COMUNE DI CAVAGLIÀ

OGGETTO: Progetto denominato: *“Impianto per la produzione di energia elettrica e termica mediante combustione di rifiuti speciali non pericolosi in Comune di Cavaglià (BI)”* presentato dalla “A2A Ambiente” S.p.A. Brescia in data 08.07.2021 e sottoposto a fase di Valutazione d’Impatto Ambientale ai sensi dell’art. 27 *bis* D. Lgs. 152/06 e ss.mm.ii. con contestuale rilascio A.I.A. per installazioni I.P.P.C. - **conferenza dei servizi del 13.6.2024 - pareri negativi del Comune e del Sindaco di Cavaglià**

ANALISI CRITICA

Progetto denominato: Impianto per la produzione di energia elettrica e termica mediante combustione di rifiuti speciali non pericolosi in Comune di Cavaglià (BI)" - INTEGRAZIONI Marzo 2024

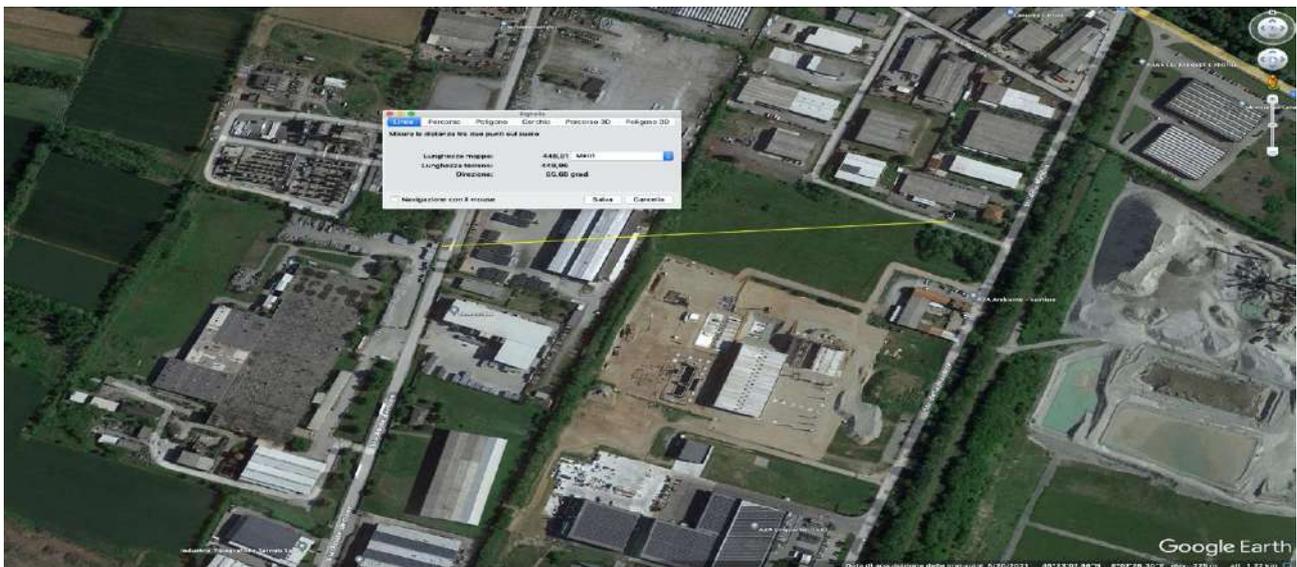
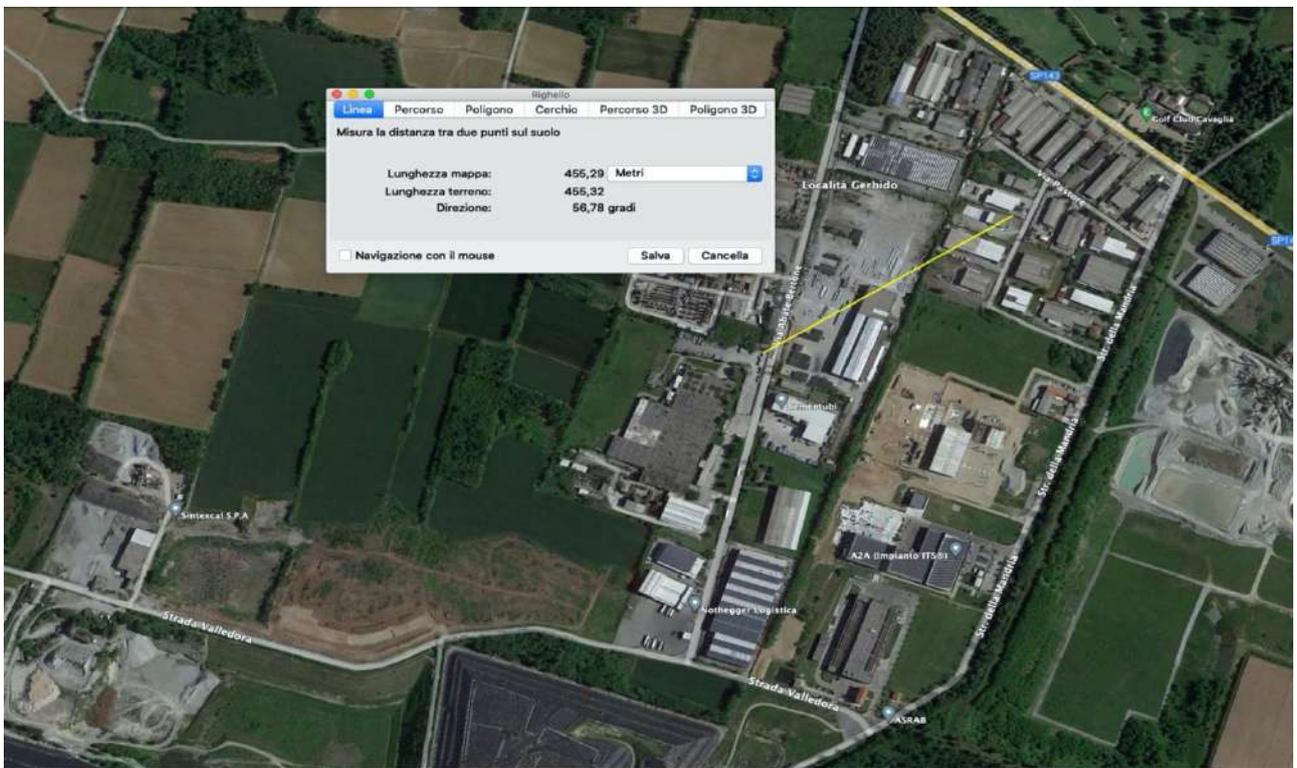
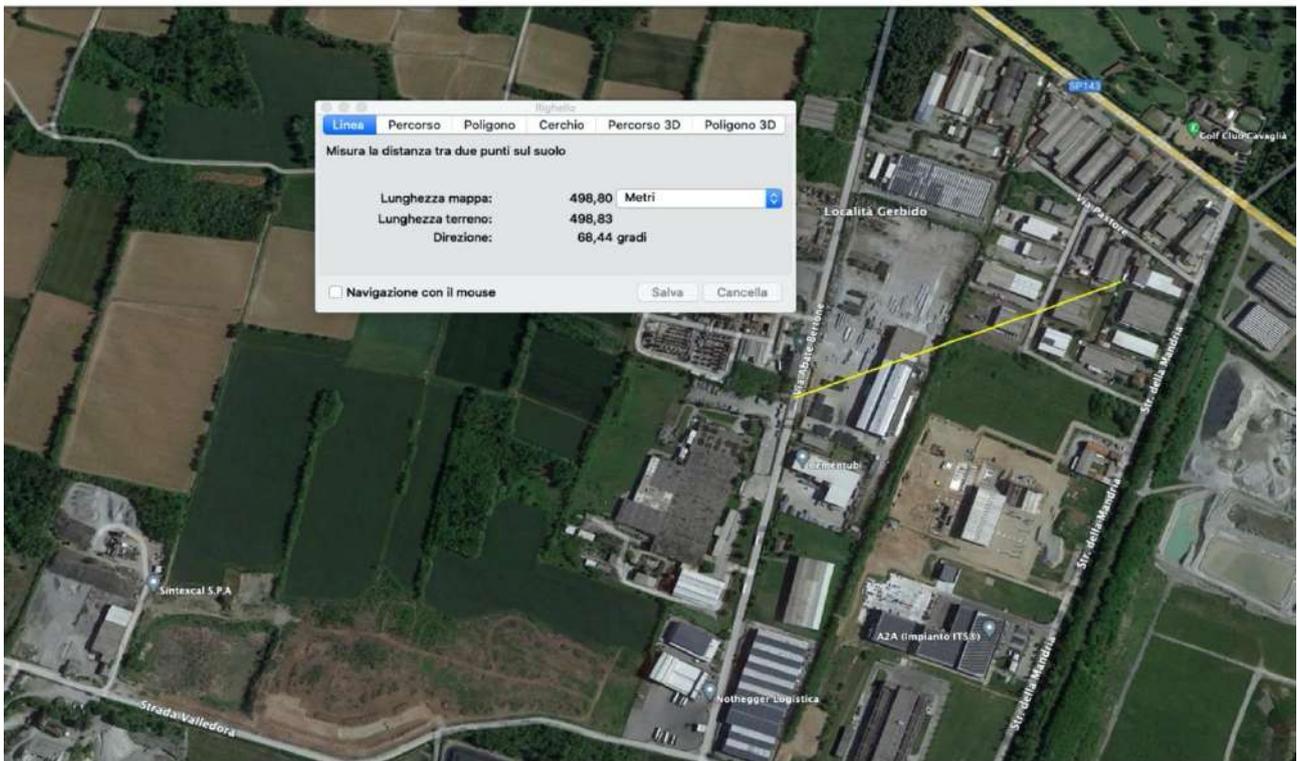
In realtà, le abitazioni si trovano a poche decine di metri dall'area di progetto (una di esse, giova ripetere, ad appena 10 metri), non sono più poste a servizio di alcuna attività produttiva e certamente non costituiscono una eccezione rispetto al tessuto tipico della località Gerbido, essendo presenti nel raggio di 500 metri dall'area di impianto una serie di ulteriori abitazioni, di seguito rappresentate fotograficamente.

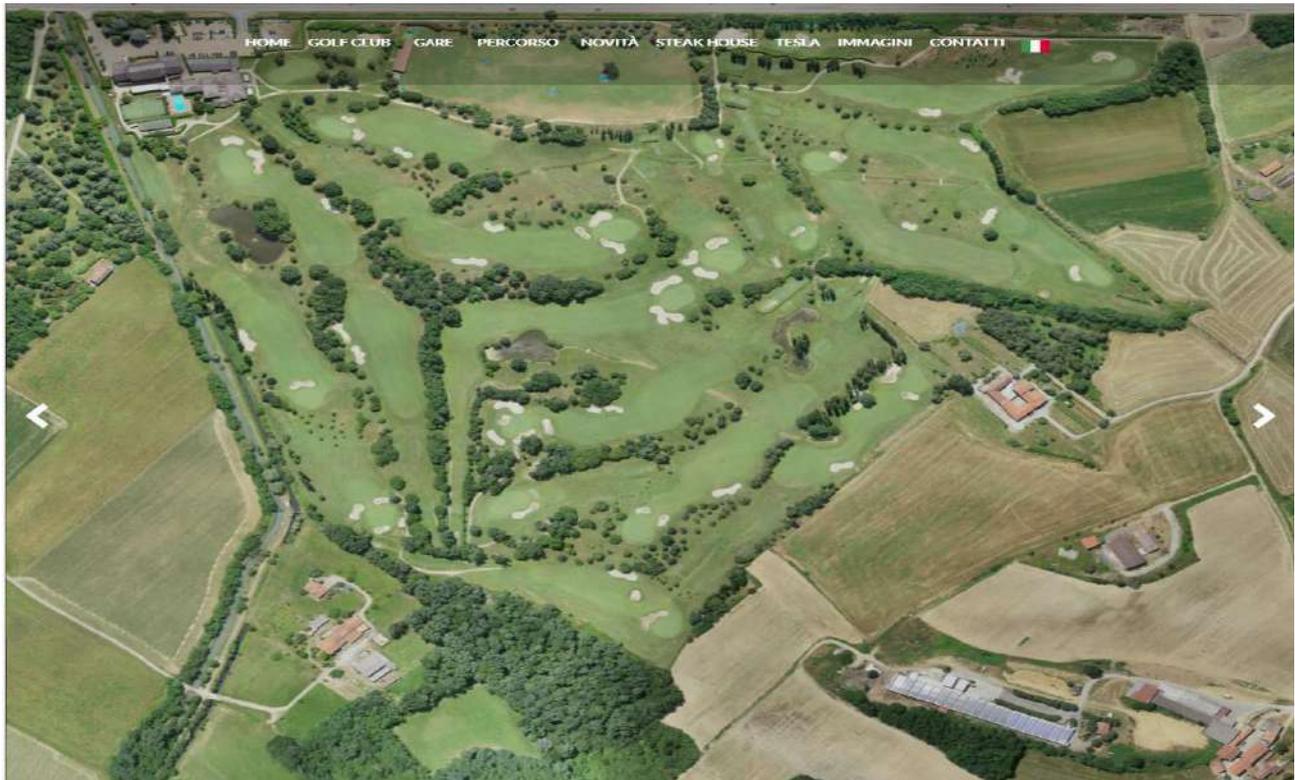
Lungo la strada provinciale 143 che conduce a Cavaglià sono presenti abitazioni collocate al di sopra di negozi e attività commerciali di vario tipo (officina meccanica; manifatturiere; etc.).

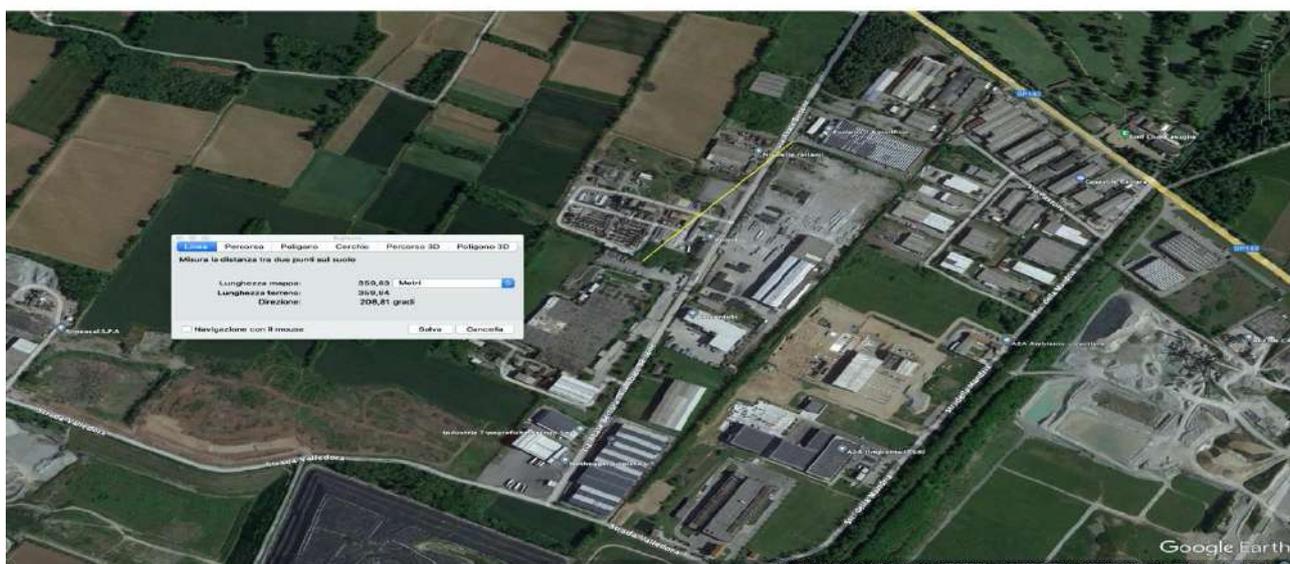
Quella che segue infine è una abitazione collocata proprio al di sopra di una attività produttiva sita in via Abate Bertone, a circa 350 metri dall'area di impianto.

Figura 7 - In giallo il nodo analizzato dal proponente (SP143 e Via abate Bertone), in rosso i nodi critici privi di approfondimento (Fonte: Elaborazione TERRA srl su base Google satellite)

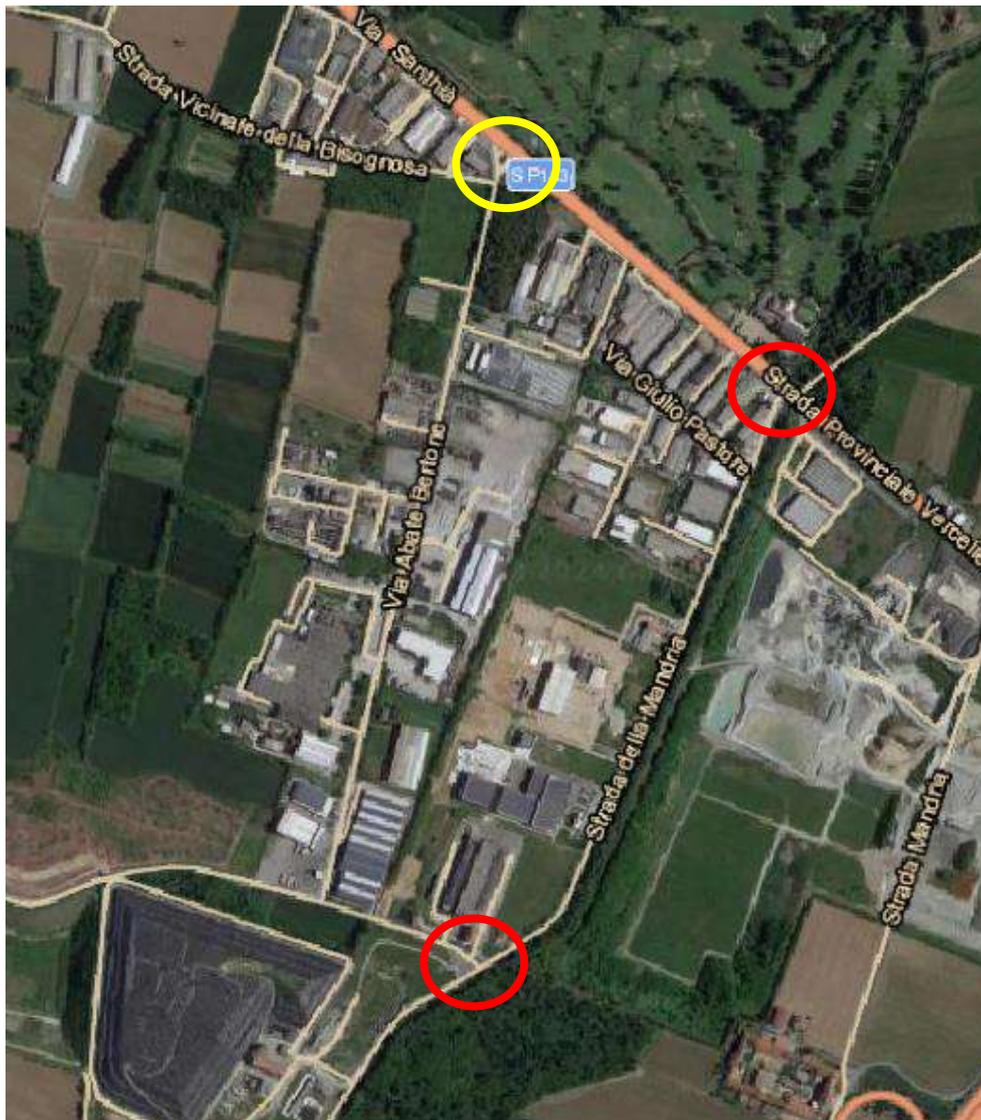
La complicata situazione del traffico e le numerose progettualità nell'area, in combinazione con le problematiche legate all'afflusso del traffico pesante verso gli impianti esistenti di A2A che si somma a quello veicolare giornaliero diretto alle altre attività commerciali e artigianali presenti in loco, compongono uno scenario che non può essere trattato superficialmente.

La situazione viabilistica prevede, come visto precedentemente, numerose modifiche strutturali che non sono state esaustivamente considerate nella nuova relazione del traffico del marzo 2024, che si concentra esclusivamente sulla valutazione degli impatti del nodo tra la SP143 e Via abate Bertone evidenziato in giallo nell'immagine che segue.

Figura 9 - Carta dell'intervisibilità del camino A2A Cavaglià (Fonte: Elaborazione TERRA srl)

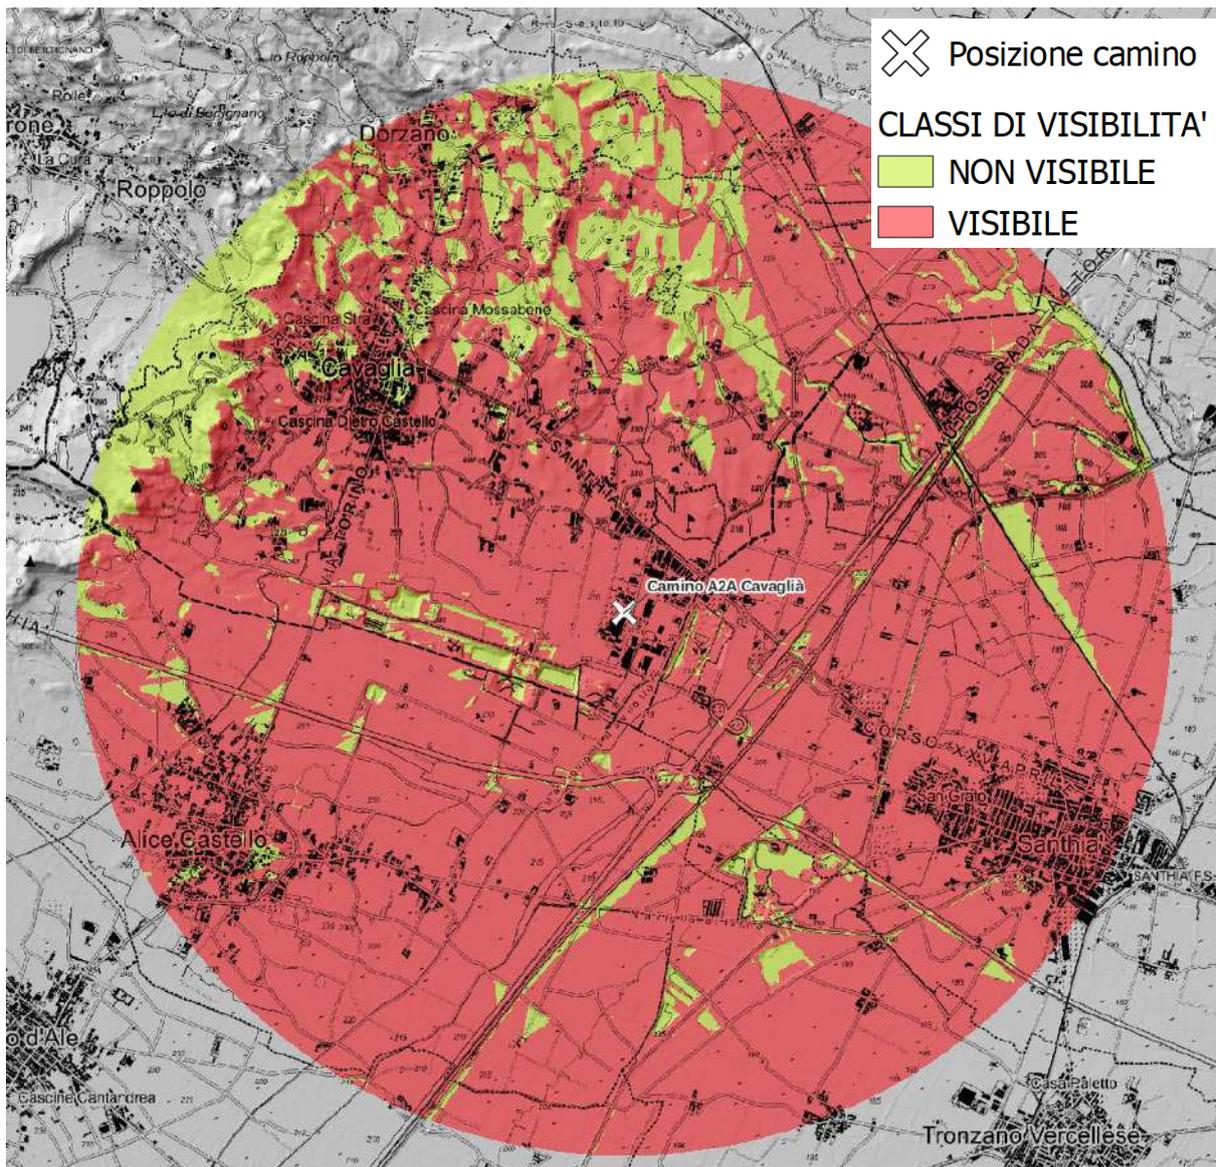
Analizzando la mappa prodotta si evidenzia che il camino risulta potenzialmente visibile dalla maggior parte del territorio compreso nell'area di studio data la morfologia tendenzialmente pianeggiante dei luoghi.

Ciò che emerge dall'elaborazione effettuata è inoltre la **piena presenza dei tre centri abitati più prossimi al progetto in esame nel bacino visivo. I nuclei urbani dei tre comuni più prossimi all'impianto - Santhià, Cavaglià e Alice Castello - sono impattati dalla vista del camino per gran parte del loro territorio.**

Anche la maggior parte delle case sparse distribuite lungo le viabilità principali ricadono all'interno del bacino visivo del camino in esame.

Figura 14 - Regione Valledora. In rosso è individuata l'area di impianto

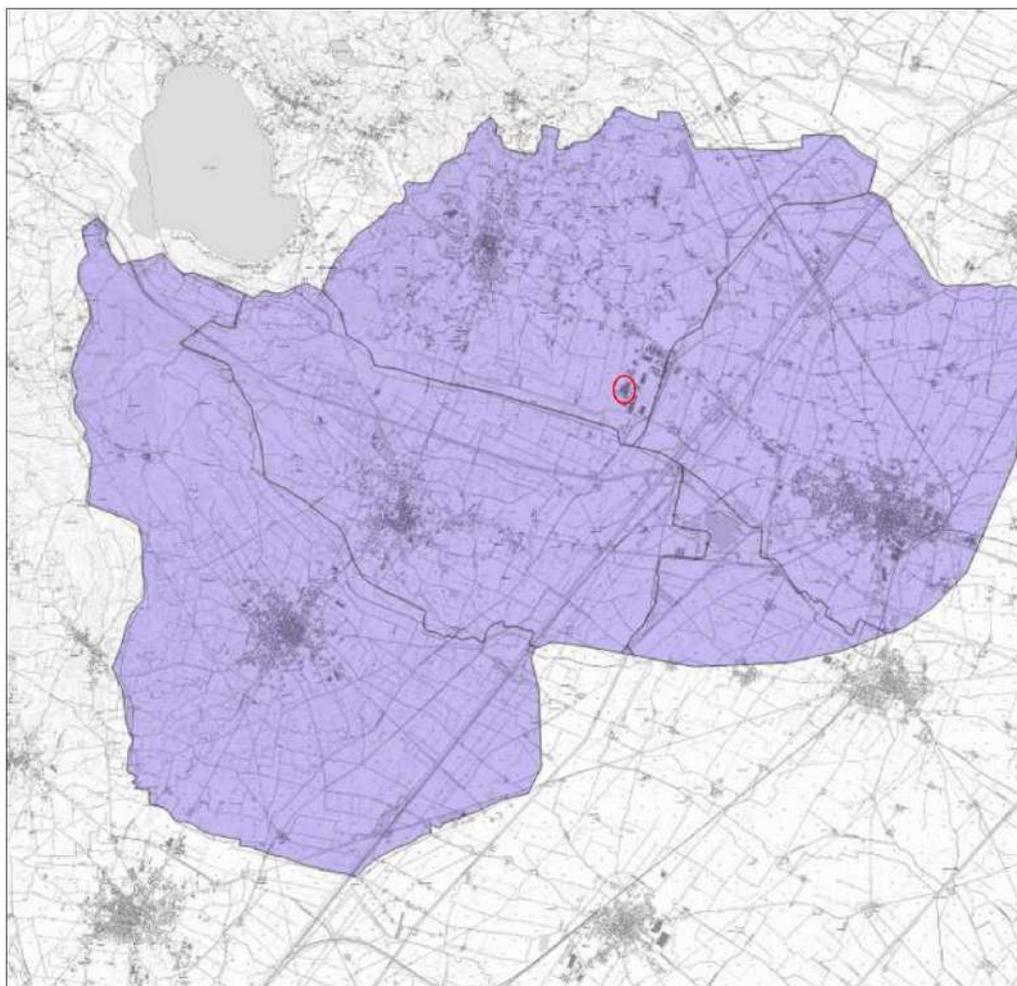
Questo sviluppo non pianificato ha causato un proliferare di attività di smaltimento rifiuti e industriali in genere laddove la conformazione idrogeologica rende i sistemi acquiferi molto vulnerabili”.

Inoltre, sempre sulla base di quanto riportato sopra in merito alla regione Valledora ai sensi della DGR 02/02/2018 n. 12-6441, risulta chiaro come il motivo principale dell'incremento della fragilità della zona sia una mancata visione d'insieme nel pregresso pianificatorio, a favore della realizzazione di interventi singoli a danno della condizione idrogeologica in un'area già di per sé fragile come quella in esame.

Figura 15 - Planimetria con la rete di approvvigionamento idrico dell'impianto. Il pozzo di nuova realizzazione è quello indicato con la sigla P2 (Fonte: CAVP09010000GAA0600401_SIA).

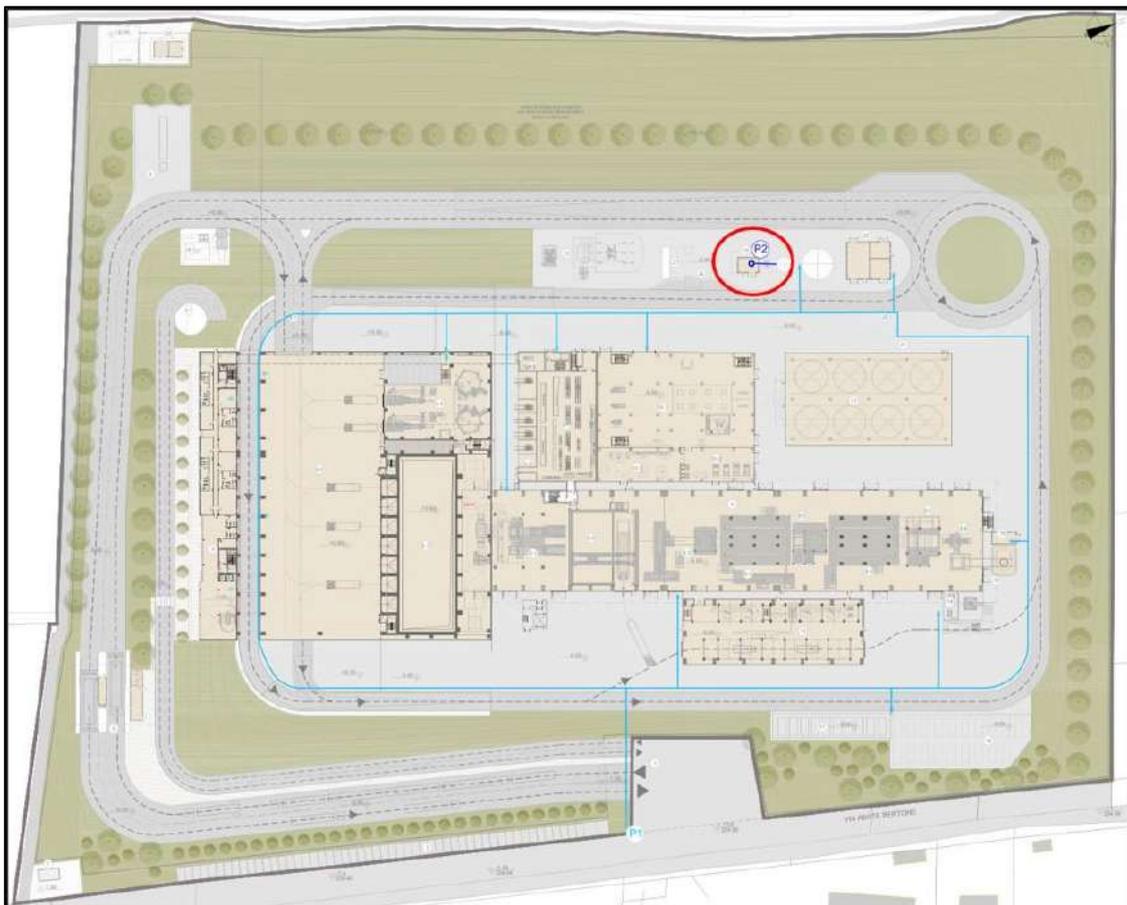
Il prelievo è previsto a mezzo di un pozzo di nuova realizzazione, dimensionato per una portata massima di 75 m³/h; nella figura seguente viene riportato l'inquadramento della posizione del pozzo incluso nel SIA. Il pozzo di nuova realizzazione è indicato come P2 (cerchio rosso).
